## Saksframlegg

Saksnr. utval	Utval	Møtedato
034/18	Planutvalet	14.06.2018

### Detaljregulering Sandtak Vie - Framlegg for høyring og offentleg ettersyn

Figur 1 viser planforslaget med nordleg og sørleg del

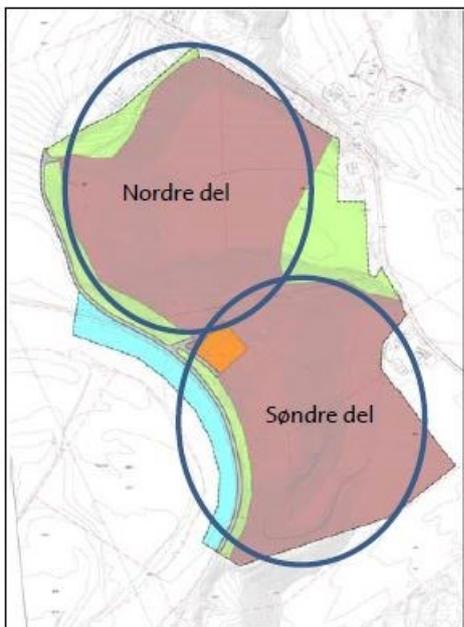
Sørleg del av planområdet er i drift i dag, der Magne Hafstad AS tek ut massar. Utvidinga av sørleg del utover gjeldande reguleringsplan er hovudårsaka bak dette planforslaget. Området for masseuttak har blitt utvida sørover i samsvar med kommuneplanen sin arealdel (KPA), til dels inn på kjerneområde landbruk.

Planforslaget legg opp til ei utviding av masseuttaket nordover. Her var det i tidlegare kommuneplan føremål masseuttak, men dette vart fjerna ved rullering i 2015, og endra til LNF-område og omsynssonar i gjeldande kommuneplan.

signal om motsegn, meiner rådmannen det ikkje kan opnast for masseuttak for nordleg del. Rådmannen rår til å fjerne nordre del frå planforslaget og halde fram med planarbeidet for sørleg del.

Figur 2 viser masseuttaket og omsynssoner i gjeldande kommuneplan

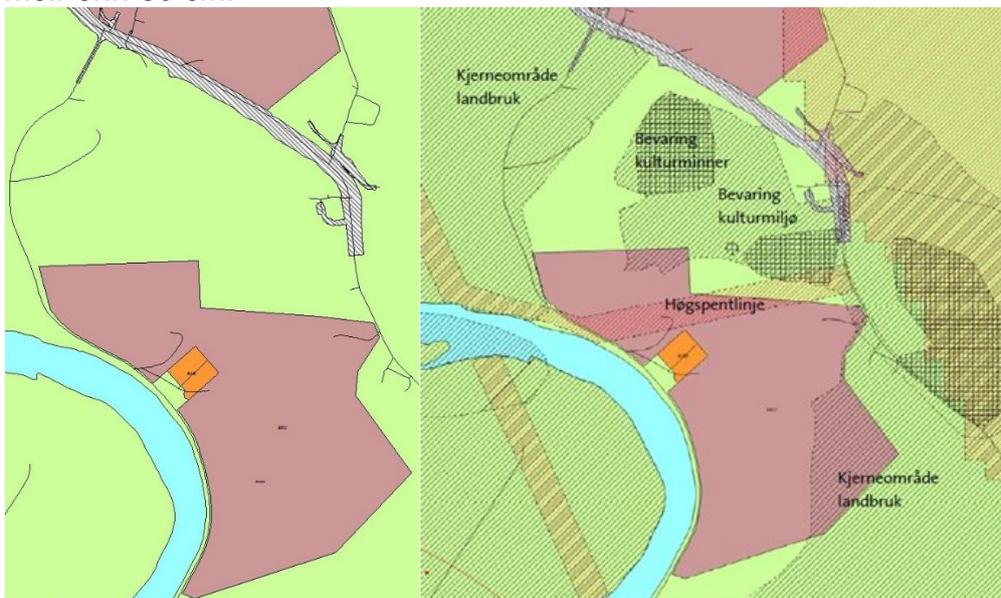
I gjeldande KPA er den sørlege delen synt som masseuttak. Nordleg del låg inne med føremålet masseuttak i den førre kommuneplanen frå 2006, men er for det meste erstatta med LNF-område og omsynssoner for kulturminne og –miljø i den nye.

Føresegnene til kommuneplanen seier «*Innanfor omsynssone H570\_4 Løland ligg det automatisk freda kulturminne (id 13277, 151808, 64082, 180144 og 132169) i form av gravfelt og busetnadsspor frå jernalder. Det er ikkje lov til å skade, øydelegge, grave ut, flytte, endre, dekke til, skjule eller på anna måte utilbørleg skjemme automatisk freda kulturminne eller framkalle fare for at dette kan skje. Vegetasjonen skal haldast nede slik at området er ope. Plogdjupna må ikkje vere meir enn 30 cm.*»

Planforslaget vil fjerne det eine kulturminnet, og tek lite vare på kulturlandskapet kring det andre, noko som minskar verdien. I møte med Kulturavdelinga 08.05.2018, signaliserte dei at dersom planforslaget vart lagt fram med masseuttak i nordleg del, vil dei gje motsegn til planforslaget.

Det er fleire masseuttak i Førde med tilgjengelege ressursar, med volum som kan levere i mange år. Slik rådmannen ser det er det tilstrekkeleg å utvide uttaket i sørleg del, tilsvarande det som er vist i kommuneplanen. Rådmannen meiner difor at det ikkje kan opnast for å ha eit massuttak i nordre del av planforslaget.

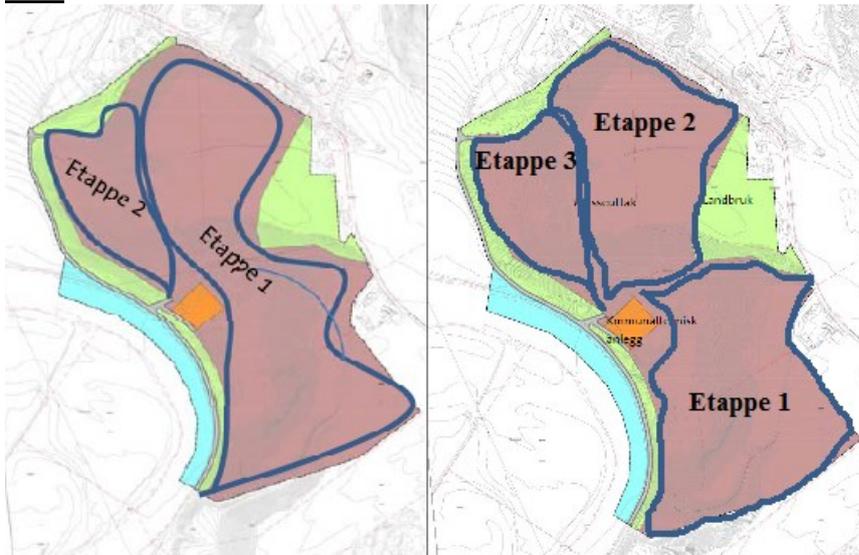
Rådmannen har tidlegare i prosessen uttalt at masseuttaka i Førde er opne sår i landskapet, og det er eit føremon å avslutte uttak før nye kan opnast. Rådmannen er ikkje nøgd med forslag til fordelinga av etappar, og meiner området er betre tent med at masseuttaket vert delt i tre etappar, der sørleg del må slutførast før nordleg del kan takast i bruk.

Dersom planforslaget likevel vert sendt på høyring og offentleg ettersyn, meiner rådmannen etappefordelinga i planforslaget bør endrast.
